기 술 검 토 서

NO. 토질 및 기초 — 49

제 목: 송정1교 교대2(서울방향)
기초지반 처리대책 검토

강 원 건 설 사 업 소
춘 천 ~ 동 홍 천 기 술 자 문 단

[사진-1] 송정1교 교대2(서울방향) 기초지반

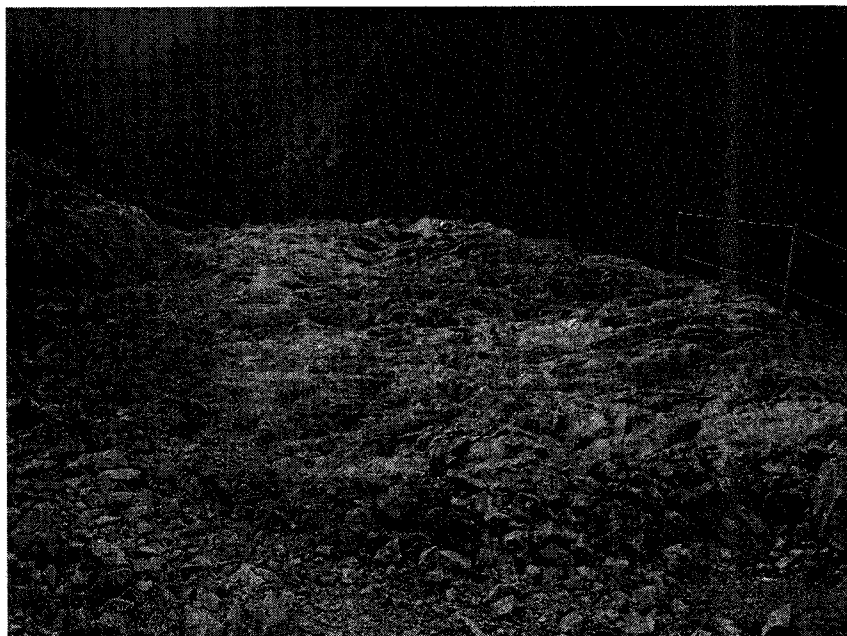
송정1교 교대2(서울방향)의 기초지반은 연암정도의 수준을 나타내며, 설계 E.L보다 약 3.7m 상승하여 분포하고 있음.(교대높이 당초H=9.5m→변경H=5.8m)

기초지반내에 존재하는 절리는 60~75° 정도의 고각을 형성하고 있으며 국부적으로 절리면내에 0.5~1mm정도의 점토분이 협재되어 있으며, 지질해머 타격시 쉽게 깨지지 않고 청음 발생과 반발력이 우수함.

[사진-2] 공동현황

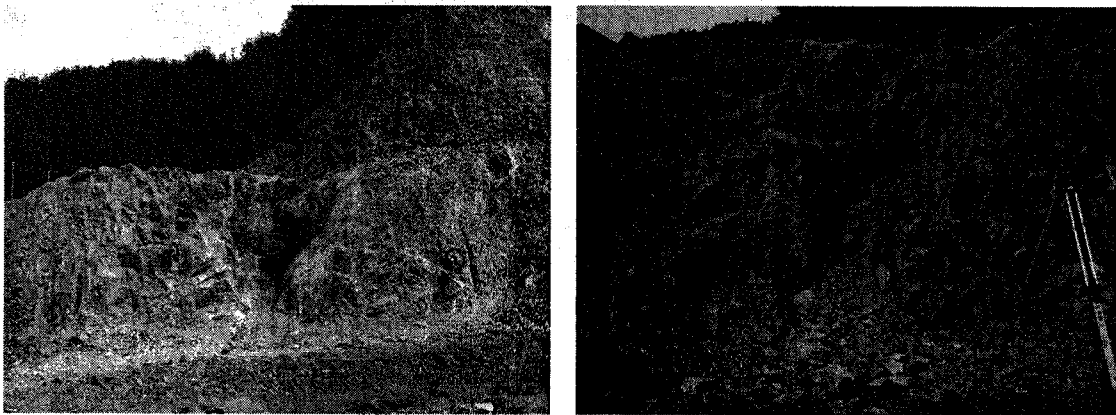
- 교대2(서울방향)에 분포하는 불연속면은 기초지반 하부에 소규모 공동이 형성되어 있으며 교대기초 단부를 통과하고 있는 것으로 추정됨.

[그림-3] 기초 및 절취면과의 불연속면 관계 추정도

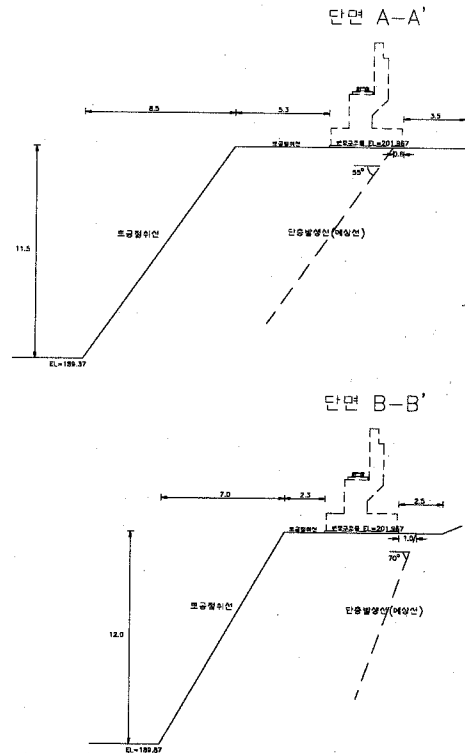
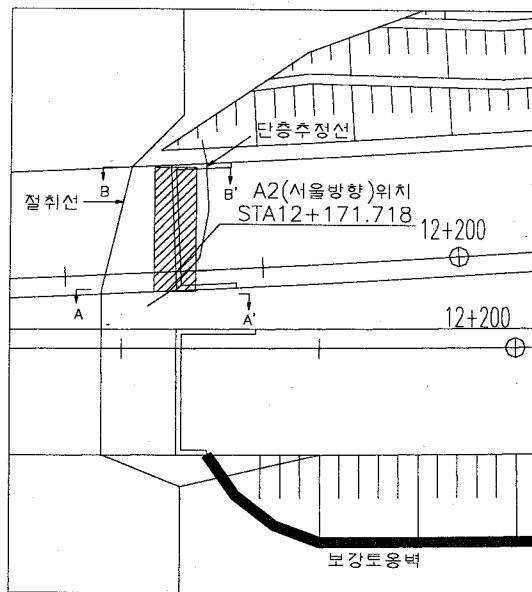
- 현장 지표지질조사 결과를 토대로 불연속면(단층파쇄대)과 기초와의 관계를 추정하면 다음과 같다.

[그림-4] 기초하부 공동 분포 추정도

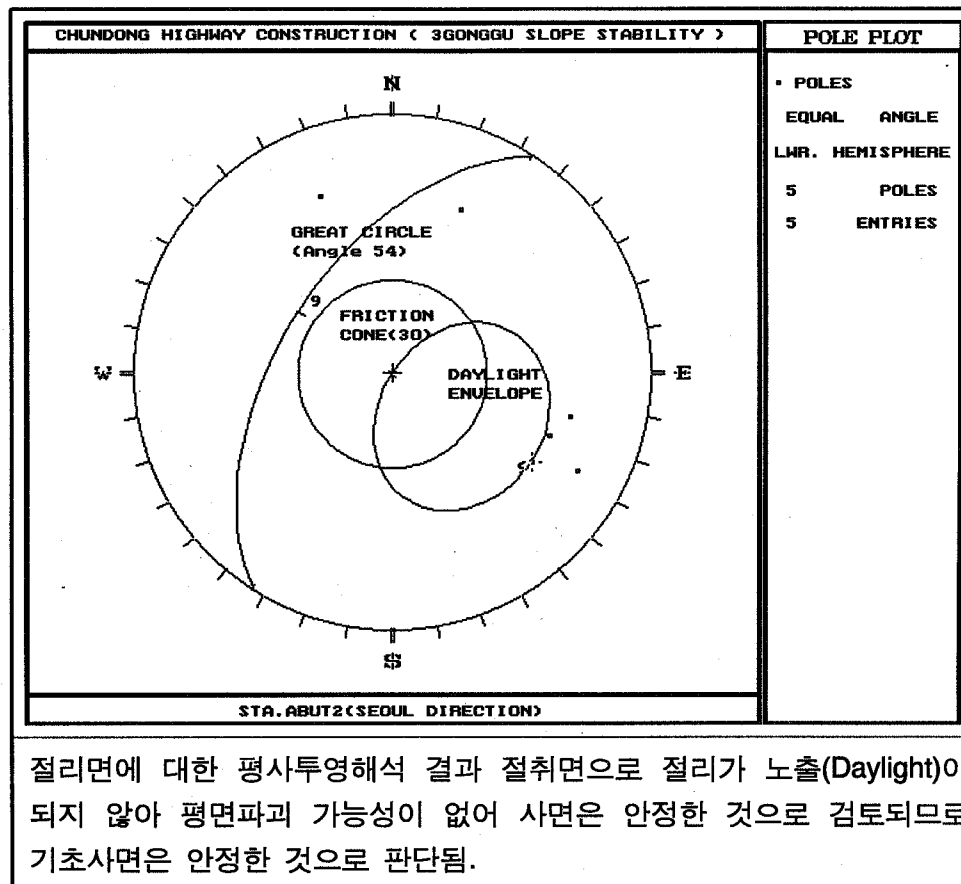
- 송정1교 교대2(서울방향)의 기초하부에 분포하는 소규모 공동은 썩기형상으로 넓이 25cm, 높이 70cm 정도로 조사되었으며, 공동내에는 국부적으로 회색 계열의 점토(실트)가 협재되어 있음.

끝단부에 분포하는 공동의 규모 등을 고려할 때 기초 처리방안은 시멘트 모르터(콘크리트 등의 압축성이 적은 재료) 등으로 채움을 실시하는 것이 적합한 것으로 판단됨.

[그림-5] 평사투영해석 결과

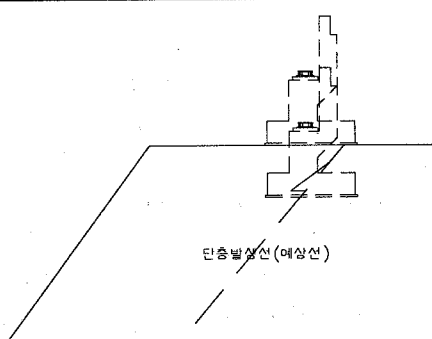
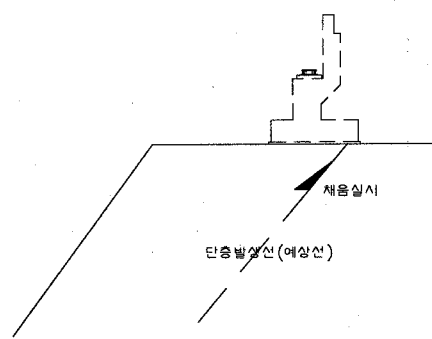
검토대상 위치는 암반으로 구성되어 있으며 불연속면에 의한 기초지반 사면의 안정여부를 검토하였으며 노출면의 절리상태를 고려하여 평사투영해석에 의한 암반사면의 안정성 검토를 수행하였음.

검토사면은 추후 교대 앞채움을 실시할 경우 압성토 효과를 기대할 수 있으며 이는 사면안정성 측면에서 더욱 유리할 것으로 판단됨.

- 1) 송정1교 교대2(서울방향)는 기초가 절토사면내에 설치되며 기초하부에 불연속면 및 공동이 존재하여 이에 대한 안정여부와 처리대책이 필요한 실정임.
- 2) 불연속면에 대한 안정검토 결과 단층면이 사면에 노출(Daylight)이 되지 않아 평면파괴 가능성이 없어 사면은 안정한 것으로 판단됨.
- 3) 기초하부에 분포하는 공동에 대한 처리대책으로는 공동을 제거하는 방안과 공동을 채우는 방안에 대하여 비교·검토한 기초지반상태, 작용력, 공동의 규모, 시공성, 경제성 등을 감안할 경우 공동을 채우는 방안이 적합하며 기초상부에 불연속면은 우수 등의 침입에 의한 유로형성이 없도록 시멘트 모르타(페이스트) 등으로 채워주는 방안을 병행하는 것이 현장여건상 바람직 할 것으로 판단됨.
